# 112 年度特殊地質對基本控制點 影響及因應機制委託研究

## 成果報告

受委託單位：國立成功大學

## 六、 期末報告審查意見回覆

圖 1.1 宜蘭縣加密控制點修正前後之坐標較差圖與統計圖（內政部國土測繪中心，2019）。左圖為修正前之坐標較差，箭頭及顏色為修正前之控制點較差量值，顏色越紅表示較差量越大；右圖為修正後之坐標較差，箭頭及顏色為修正後之控制點較差量值，顏色越紅表示較差量越大。

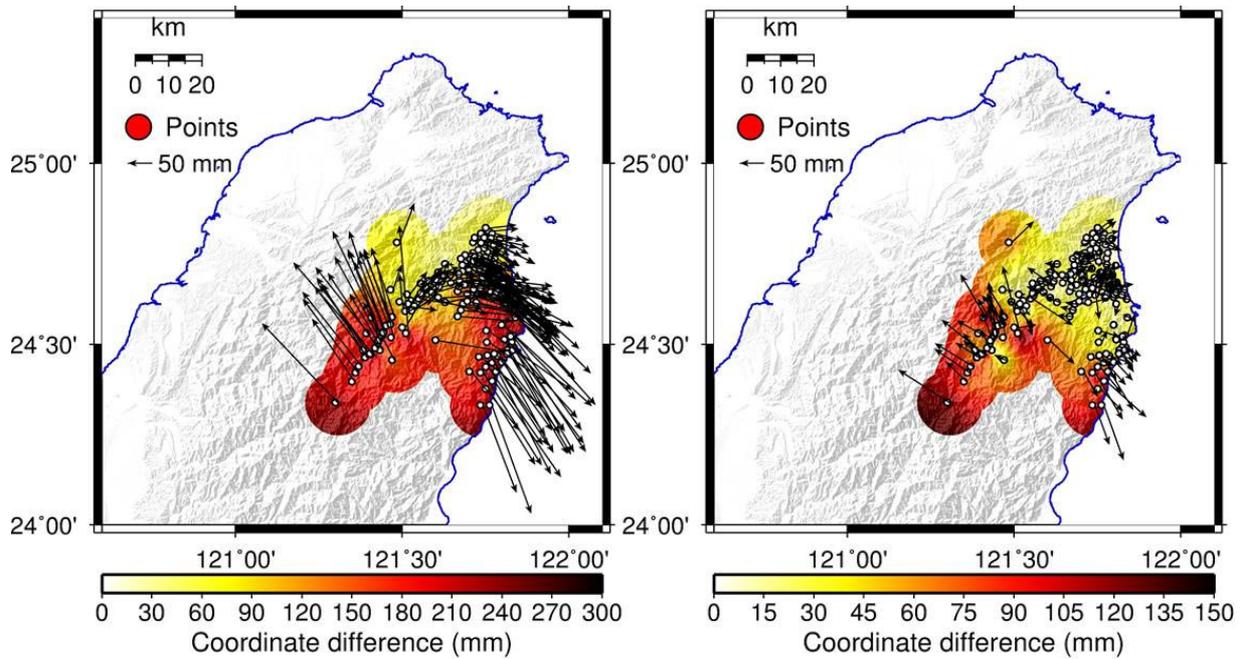
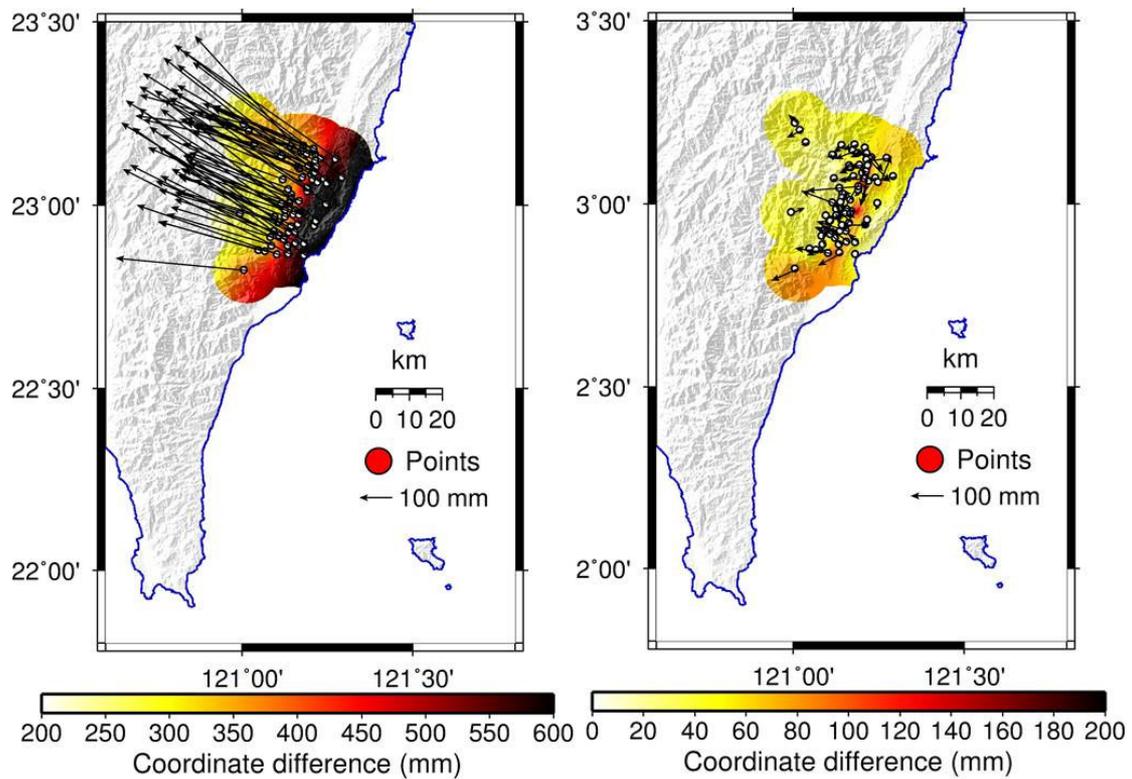
<p>7. 圖3.31、圖3.32 GNSS 的點位分布圖，請加上標示相關的地質背景，如活動斷層、背斜軸、向斜軸、泥貫入體、泥火山、地滑區等等。</p>	<p>感謝委員提醒，已標示相關的地質背景於圖3.31及圖3.32，並同時修改水準測線圖，請見圖3.33至圖3.34。</p>
<p>8. 圖4.1、圖4.2，兩圖同樣為2016-2021的長期速度場，然於垂直速度場怎麼會差異如此巨大，與水準測量成果差異巨大，於圖4.2(b)垂直箭頭根本看不到盡頭，請詳加說明並修改垂直比例尺大小。有無釐清 GNSS 的控制點與水準點的參考控制點是否已差異巨大？有無參考地調所2016-2021的長期垂直速度場？地調所2023年的GNSS與水準測量均已完成，可以參考看看。由表4.3 GNSS 點位變動量中看出，除了P174點位從2022/07至2023/04持續下降外，其餘普遍下降巨大的時間，在於2022/07至2022/12之間，其中是否有什麼特殊原因？這是2022年12月就已經知道的結果，距今已一年，為何要後續確認其可能的原因？(p.55)，此外，應與 p.51 的內文相呼應。</p>	<p>本計畫已經針對垂直速度場的箭頭採用不同的比例尺進行成果展示，請見圖4.2b，水準為白色箭頭，GNSS 為藍色箭頭，已改用兩種比例尺呈現。如 P.55 內容所示，GNSS 和水準的速率有共同的參考點，S01R 測站。透過和地調所2016-2021的垂直速度場比對，可以見到兩者的速度值落差相當大，造成此差異的原因和表4.3的差異原因一致，如 P.55 內容所示，皆是由於測量誤差與地殼的週期運動所導致。根據地調所利用 GNSS 移動站與精密水準進行斷層活動監測的經驗，如東部變形速率高的地區，約要4年左右的時間來獲得可靠的數值；如北部變形速率低的區域，則約要8-10年的監測數據來獲得可靠的數值。目前本計畫的資料收集大多不足一年，且於不同季節進行施測，故難以獲得可靠的觀測成果。</p>
<p>9. 圖說應清楚說明，檢查比例尺是否正確，如圖1.1、如1.3。</p>	<p>感謝委員提醒，已新增圖說，請見圖1.1、圖1.3。同時也修正了圖4.2及圖4.5之比例尺。</p>
